### DĖL PIRKIMO DOKUMENTŲ PAAIŠKINIMO IR PATIKSLINIMO\_4

Akcinė bendrovė „Via Lietuva“ (toliau – perkančioji organizacija) vykdo viešojo pirkimo „Valstybinės reikšmės rajoninio kelio Nr. 5212 Pilaitė–Čekoniškės–Sudervė ruožo nuo 4,143 iki 6,303 km kapitalinis remontas“ (Pirkimo ID 4604179), atliekamo atviro konkurso būdu, procedūras ir, atsakydama į tiekėjų klausimus\*, teikia pirkimo dokumentų paaiškinimus/patikslinimus.

7.7	Savitakinio nuotakyno iš PVC movinių savitakinių "N" klasės vamzdžių Ø 200 mm, su visomis reikalingomis jungtimis bei atramomis tiekimas, montavimas žemėje, pajungimas į šulinius, išbandymas ir pridavimas užsakovui
-----	--

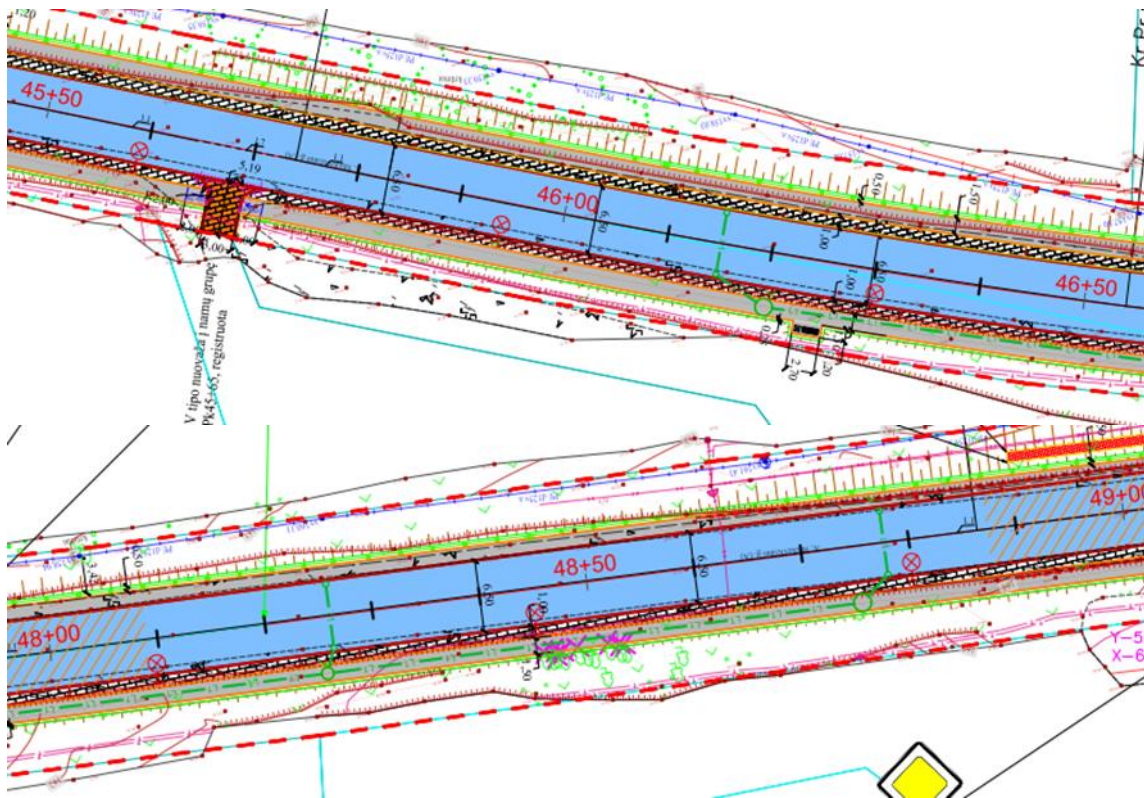
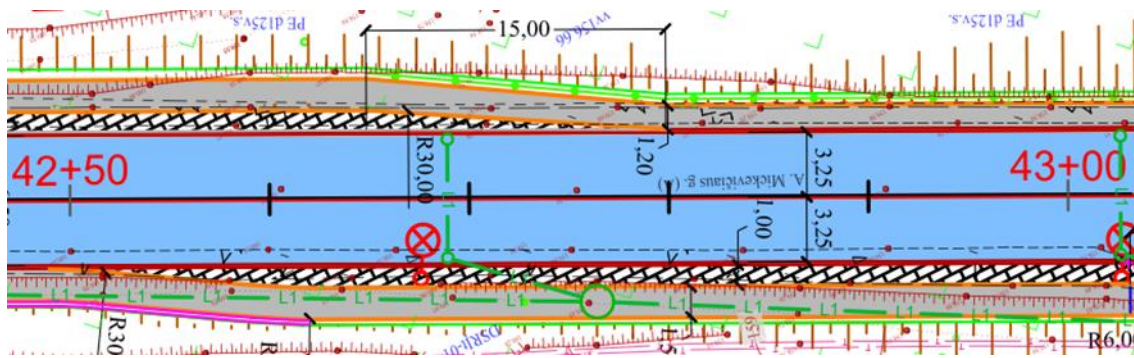
Pateiktuose patikslintuose žiniaraščiuose matome, kad panaikinta poz.

, tačiau paliekamos šulinėlių įrengimo pozicijos, prašome išaiškinti ar reikės įrengti šiuos šulinėlius, kurie nepažymėti brėžiniuose. Ir jei reikės įrengti šiuos šulinėlius, koku būdu bus nuvedamas vanduo iš jų.

**Atsakymas:** Darbų kiekių žiniaraščio (DKŽ) Nr. 1 pozicija 7.7 gražinama. Pridedamas patikslintas DKŽ.
